<b>福州精业建筑工程设计咨询有限公司</b> KING YE (CHINA FUZHOU) ENGINEERING DESIGN CONSULTANTS LTD 地址:福州市远洋路339号光明港梅园国际大酒店八楼		<b>设计变更通知函</b> 建筑专业 第 号 共 1 页 第 1 页	
建设单位	三明正阳投资有限公司	施工单位	
工程名称	三明市白沙片区旧城改造安置房地块 5#楼	监理单位	
工程编号	0815-A-5	日期	2021年06月23日
更改理由	应甲方要求	文件编号	设变建字第BSAZ21-建-1号
原设计人	周凤忠	校核人	黄子明
变更人	周凤忠	项目负责人	陈建元
		审核人	陈建元
		相关专业会签

5#一层局部平面图1 变更前

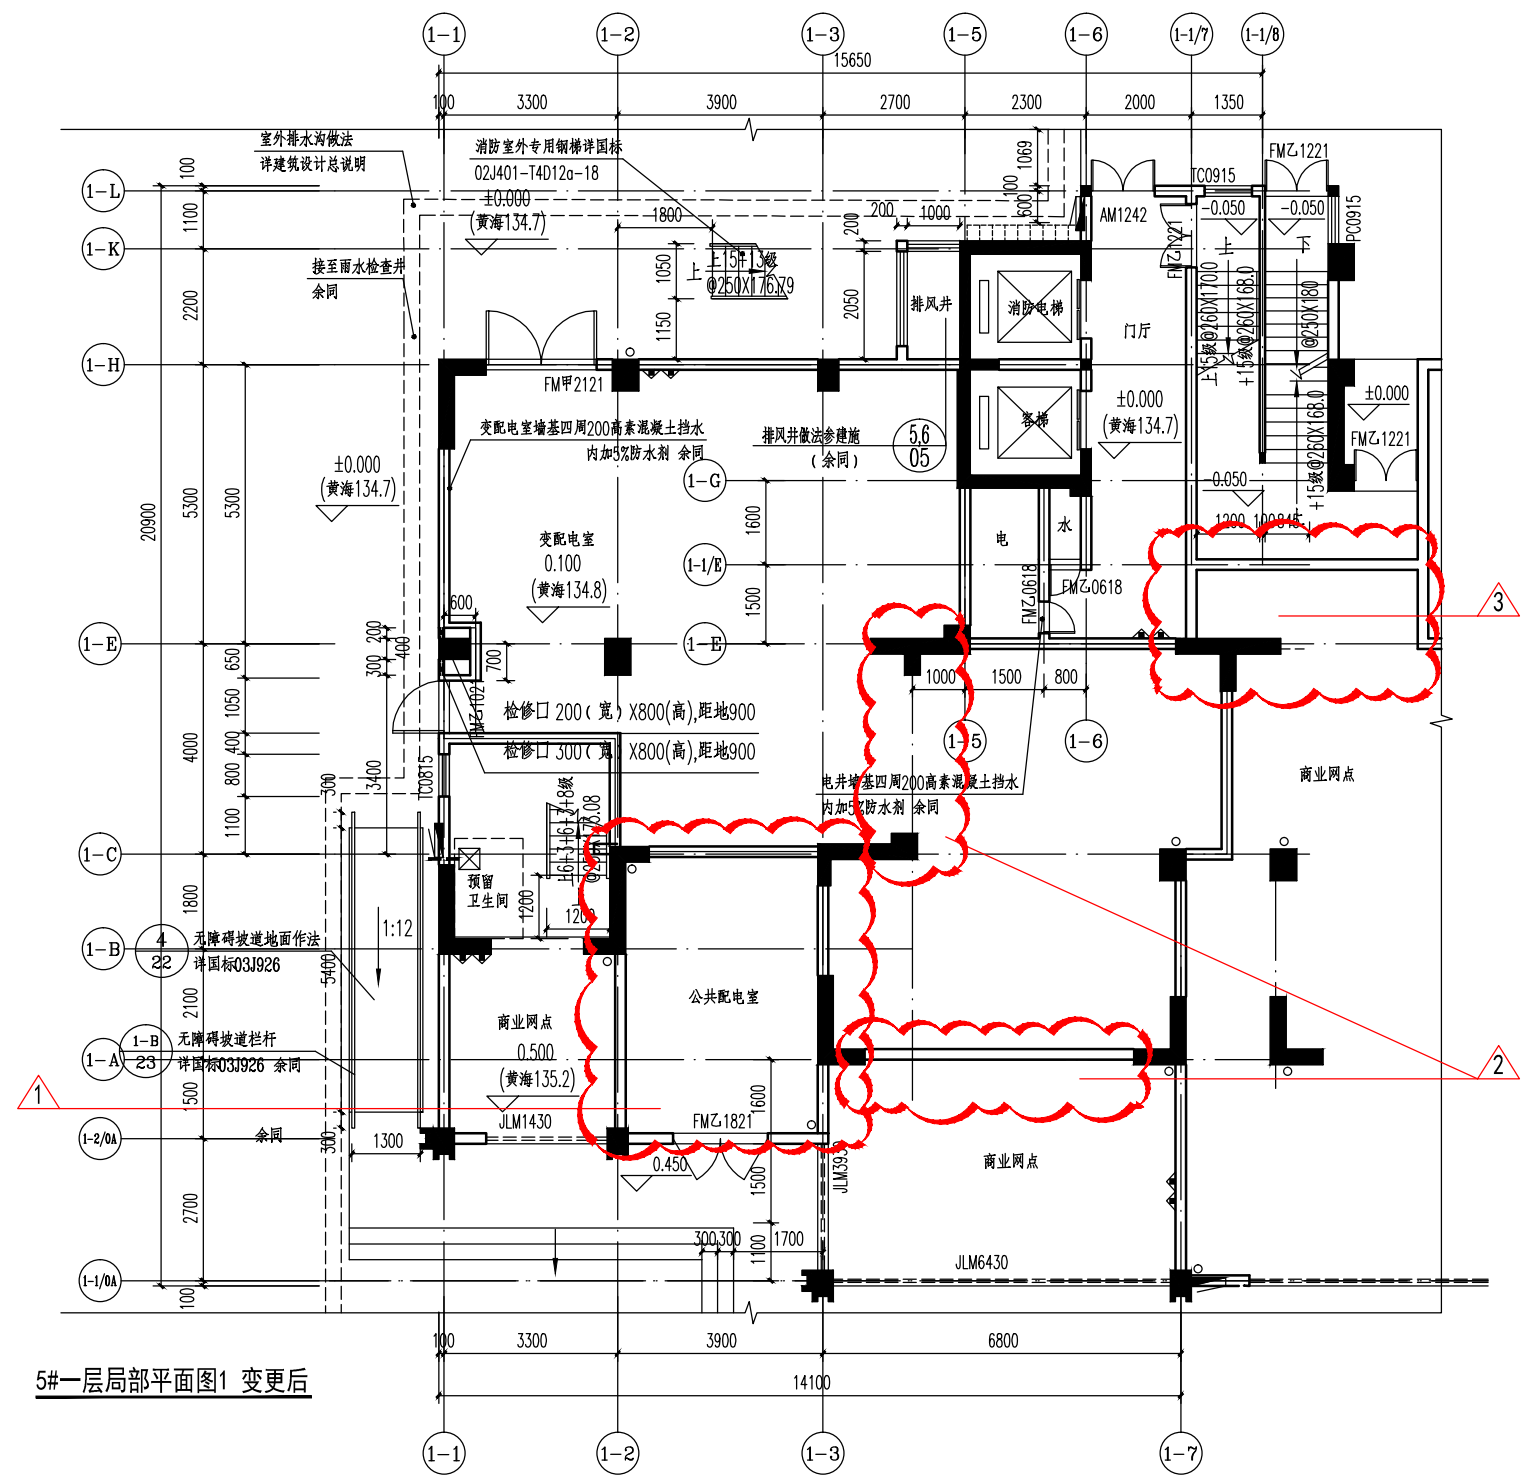
- 1、5#一层平面图,1-B轴交1-2~1-3轴处墙体移至1-C轴交1-2~1-3轴,房间功能由商业网点改为公共配电室  
出口处JLM2630改为FMZ1821,详见一层局部平面图1 变更后,云线1
- 2、5#一层平面图,1-C~1-E轴交1-3轴~1-5轴处墙体取消,1-A轴交1-2~1-7轴处增设墙体一道,该墙体南侧为商业网点,  
北侧房间归入变配电室,原商业网点预留卫生间取消。详见一层局部平面图1 变更后,云线2
- 3、5#一层平面图,1-1/7轴交1-E轴处预留卫生间取消。详见一层局部平面图1 变更后,云线3
